Réf. CRMS : AA/AH/BXL20065_654_Lombard_69_77_Parlement

Objet : BRUXELLES. Rue du Lombard 69-77. Demande de permis unique portant sur le réaménagement intérieur ainsi que sur les travaux de restauration et d'assainissement du Centre d'accueil et d'information du Parlement de la Région bruxellois.

Avis conforme de la CRMS

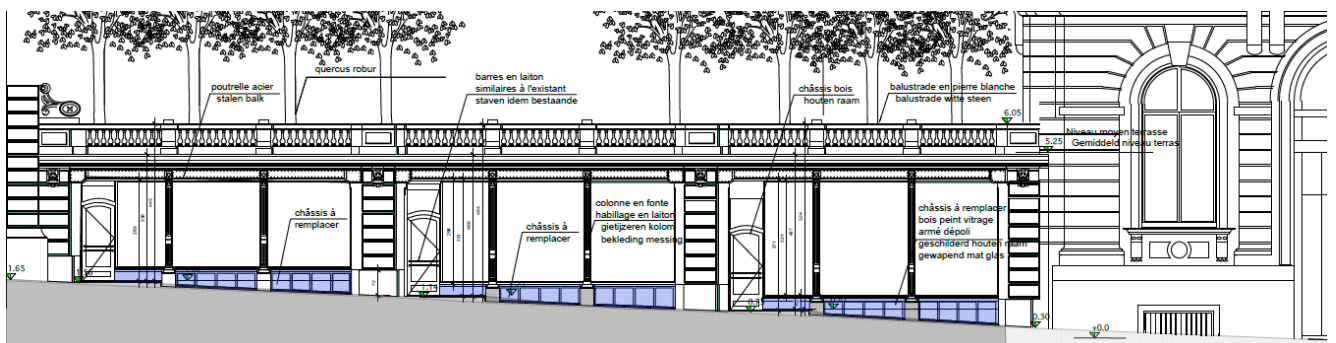
L'assèchement des espaces concernés, réalisé vers 2005 pour corriger la principale faiblesse architecturale des lieux, à savoir son exposition à l'humidité venant des terres du jardin qui les borde, n'a pu empêcher d'y voir réapparaître des problèmes d'humidité. Pour y remédier, on prévoit :

- le démontage / remontage de l'escalier en pierre bleue reliant le jardin à la terrasse afin de corriger l'étanchéité présente sous les gradins, ainsi que la vérification des zones de part et d'autre de l'escalier, par des fouilles au droit des murs de soutènement,
- en façade côté jardin, l'inspection et, le cas échéant, la réfection des joints ainsi que le remplacement des vitres des soupiraux et des dalles de verre,
- la protection des murs de cave côté rue par une membrane d'étanchéité ainsi que le remplacement à l'identique des pavés de verre brisés du trottoir, et l'inspection des joints,
- l'installation de groupes de pulsion et d'extraction pour ventiler mécaniquement le rez-de-chaussée et le sous-sol : prise d'air prévue par un des soupiraux donnant vers le jardin et extraction par deux des quatre anciennes cheminées des commerces d'origine.

Ces interventions n'appellent pas de remarques sur le plan patrimonial.
